ESCRITO DE ALEGACIONES A LA NUEVA PROPUESTA DE REESTRUCTURACIÓN DEL TMA Y CTR DE MADRID. CARTA DE CIRCULACIÓN VFR. AMPLIACIÓN DE LA LED52 (DOSC-10-DTC-497-3.0)

Recibida la nueva *“Propuesta de Reestructuración del TMA y CTR de Madrid. Carta de Circulación VFR. Ampliación de la LED52”*, para ser sometida a nuestro análisis y comentarios, tal y como indica el Anexo 11 de la OACI, el presente escrito presenta las alegaciones y comentarios al mismo.

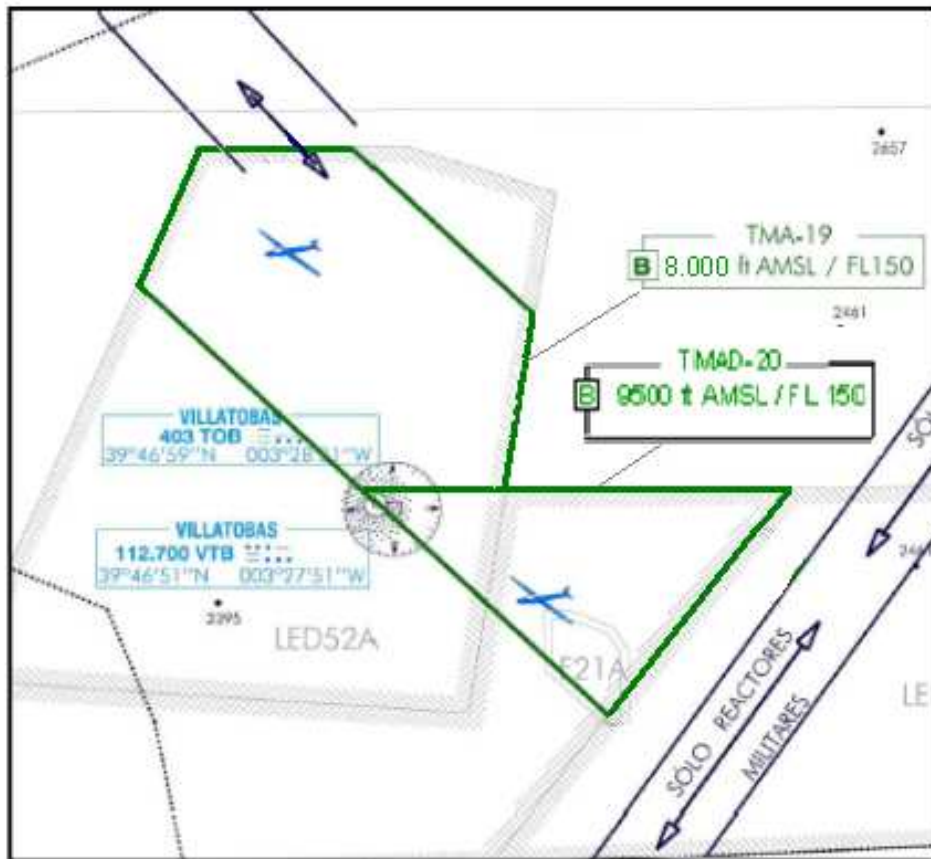
Hay que tener en cuenta también que el diseño de la TMAD-19, se superpone sobre la estación de VOR/NDB de VTB. Dicha estación es frecuentemente usada por gran cantidad de aeronaves, no solamente procedentes de LEOC o LELT sino también procedentes de LECU y demás aeródromos de la zona Centro, en vuelos de entrenamiento de radionavegación. Actualmente, la estación de VTB está amparada por los 8.000 ft AMSL de la LED52. Proyectar un área de control, clase B, sobre dicha estación, haría muy complicado el empleo de tal radioayuda, especialmente con fines de entrenamiento.

También se quiere exponer que en el proyecto de definición de la TMAD-19 entre 3.500 ft AMSL y FL150, existiría además una incompatibilidad de implantación subyacente, ya que, al encontrarse dentro de la TMAD-16 (clasificada A, entre 3.500 ft ALT-FL195), habría que atenerse a lo publicado en AIP, sección ENR 1.4, que dice:

"Cuando una parte del espacio aéreo ATS esté situada dentro de otra, en parte o en su totalidad, los vuelos en dicho espacio cumplirán los requisitos correspondientes a la clase de espacio aéreo más restrictiva y se les prestarán los servicios aplicables a dicha clase excepto sectores y pasillos VFR."

De este modo, en los triángulos (N y NE) definidos entre la intersección de ambas áreas, se consideraría que el espacio aéreo, quedaría clasificado como A, ajustándose a derecho, quedando literalmente prohibido el vuelo bajo reglas visuales, en esas zonas.

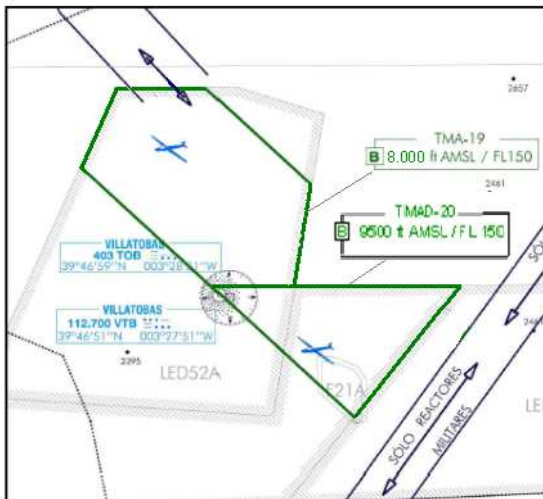
Se considera que, para que la TMAD-19 se ajustara a derecho, el diseño de la misma debería ser distinto; por ejemplo, como el mostrado a continuación:

Se estima que se podrían definir dos áreas en vez de una (por ejemplo TMAD-19 y TMAD-20 ó TMAD-19A y TMAD-19B) pasando el límite inferior de 3.500 ft AMSL a 8.000 ft AMSL (en la proyección sobre la LED52A) y a 9.500 ft AMSL (en la proyección sobre la LED52B). Esta medida subsanaría alguna de las incompatibilidades mencionadas anteriormente. Ahora bien, consideramos que el polígono definido para dicha área, debería ser distinto respecto del propuesto, adaptándose al contorno de la LED52A y LED52B, para evitar la intersección de TMAD-19 con TMAD-16, por el argumento mencionado anteriormente.

Como pueden observar, de este modo, estas áreas quedarían adaptadas al contorno de las LED52A-B, reduciéndose el volumen de su espacio aéreo. Consideramos que tampoco se requiere que dicha área, se extienda dentro de la LED52C con el agravante de ser tangente al pasillo militar de reactores. Estas áreas podrían tener el mismo nivel superior (FL150) y como se expone, la altitud inferior podría ser la que corresponde a las zonas D, sobre las que se ubicarían; es decir, altitud inferior para la TMAD-19: 8.000 ft AMSL; altitud inferior para la TMAD-20 (ó TMAD-19B): 9.500 ft AMSL.

Estimamos que el volumen de espacio aéreo encerrado en tales áreas, es adecuado para las operaciones de ascenso y descenso de las aeronaves de lanzamiento de paracaidistas.

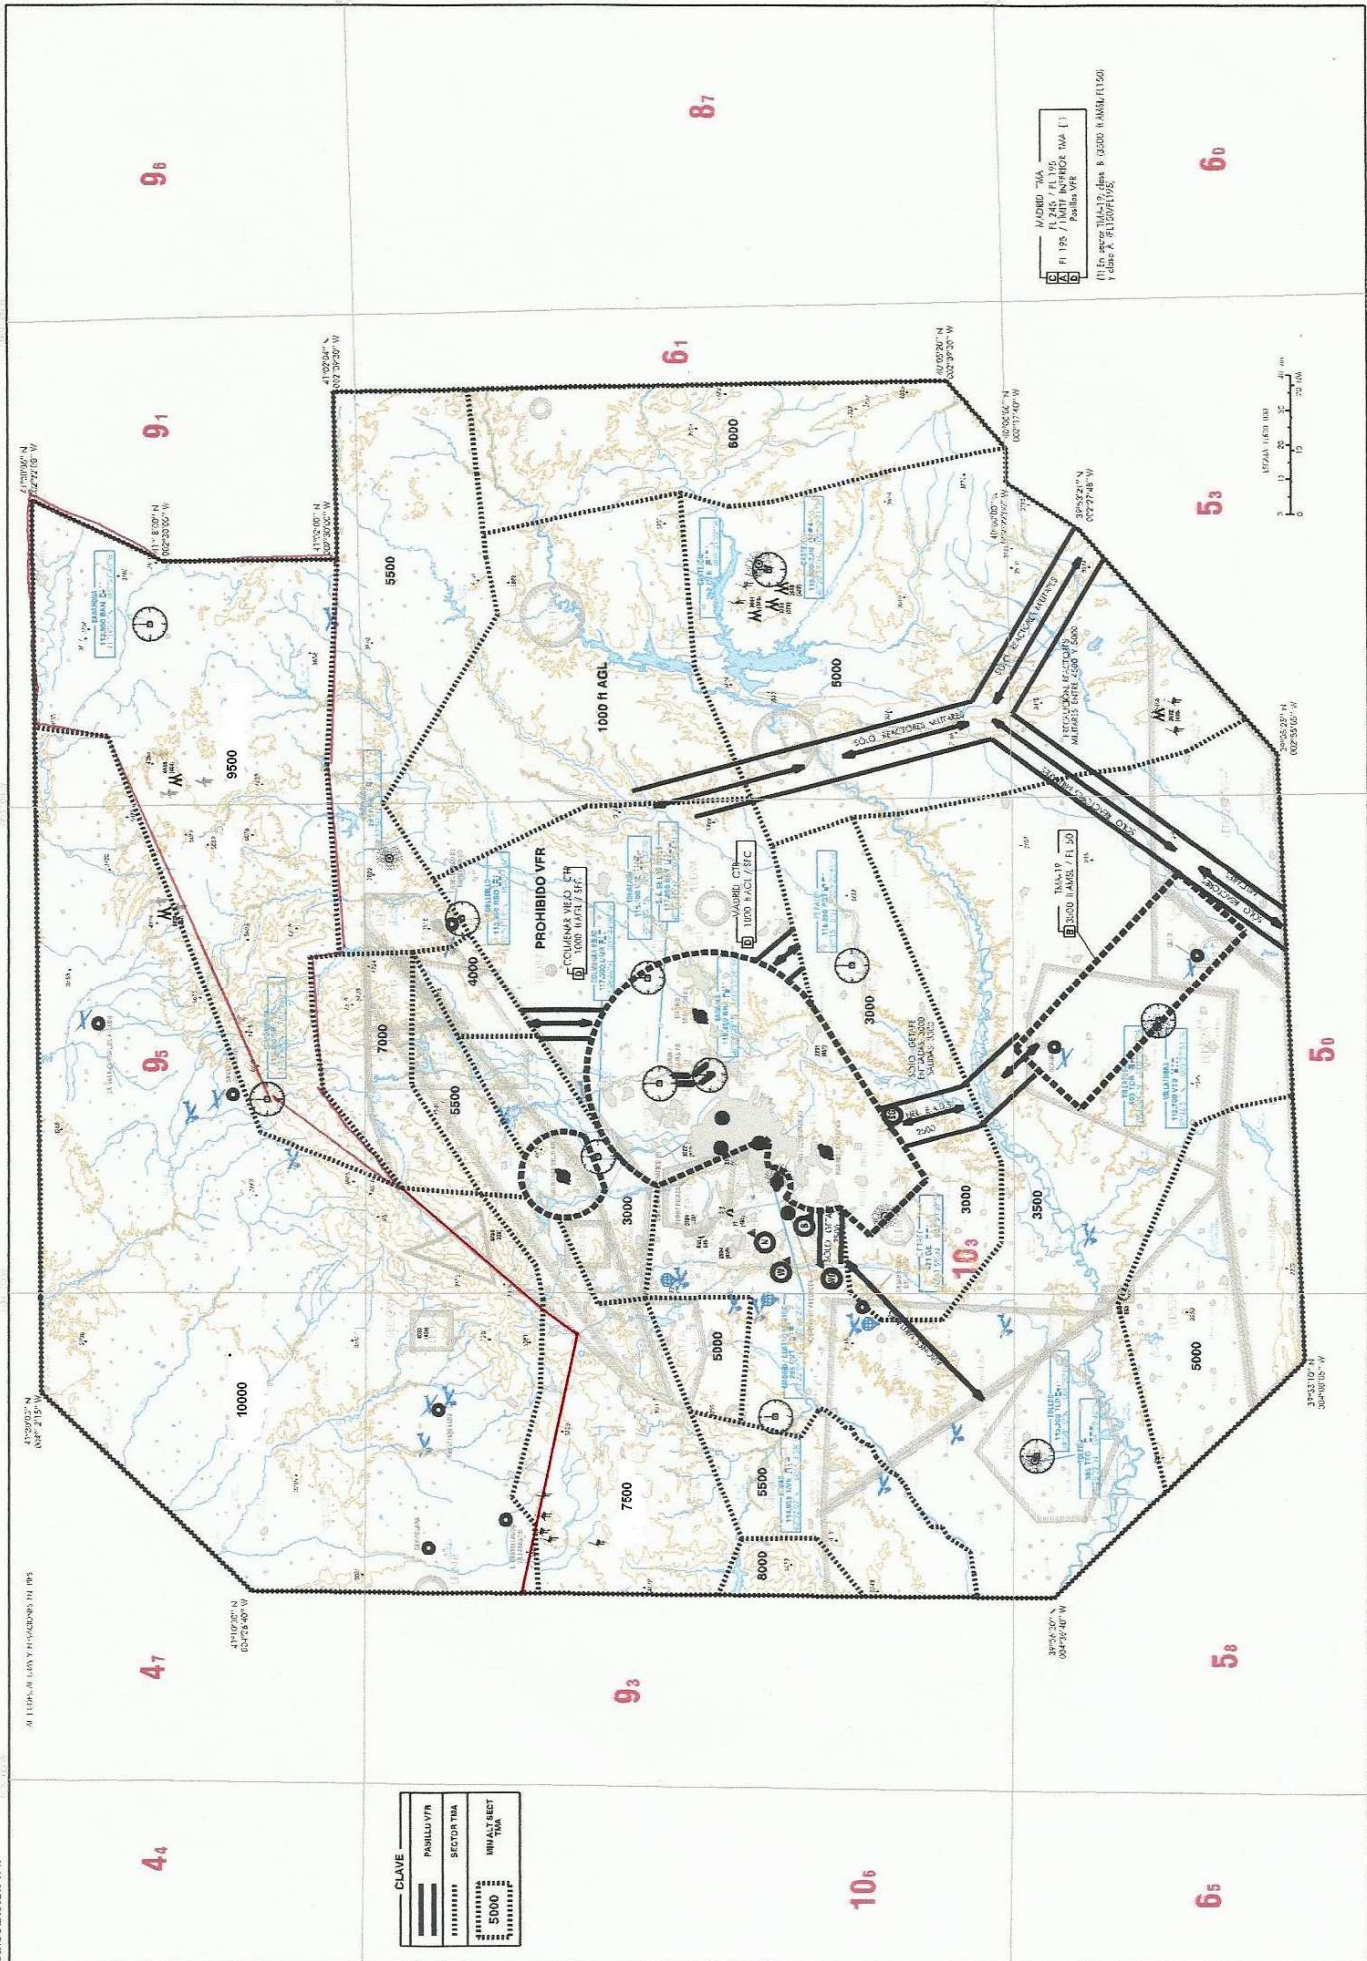
Se proponen las siguientes coordenadas de los sectores TMAD-1 y TMAD-2, con objeto de asegurar unas altitudes mínimas que permitan una seguridad operacional adecuada.

En este sector, además de modificar la misma coordenada que en el anterior proponemos una ampliación hacia el suroeste que se contempla actualmente en los NOTAM publicados en 2010, 2011 y 2012.

En este sector sólo sería necesario modificar una coordenada por la señalada (SIE VOR).

41.3014N,002.5018W;	41.2332N,002.5132W;
41.1517N,003.6046W	40.5639N,003.4711W
40.3415N,004.1216W	40.4220N,004.3640W
41.1030N,004.3640W	41.2960N,004.1215W
41.3014N,002.5018W

Límites verticales FL 195/ 10.000 ft ALT.

41.3006N,002.2208W	41.1760N,002.3000W
41.0200N,002.3000W	41.0318N,002.5514W
41.0221N,003.1833W	41.0504N,003.1852W
41.0355N,003.3509W	40.5639N,003.4711W
41.1517N,003.6046W	41.2332N,002.5132W
41.3014N,002.5018W	41.3006N,002.2208W

Límites verticales FL 195/ 9.000 ft ALT.

Como se contempla en la propuesta, pero modificado por el anterior sector en su parte Norte.

Límites verticales FL 195/ 7.500 ft ALT.
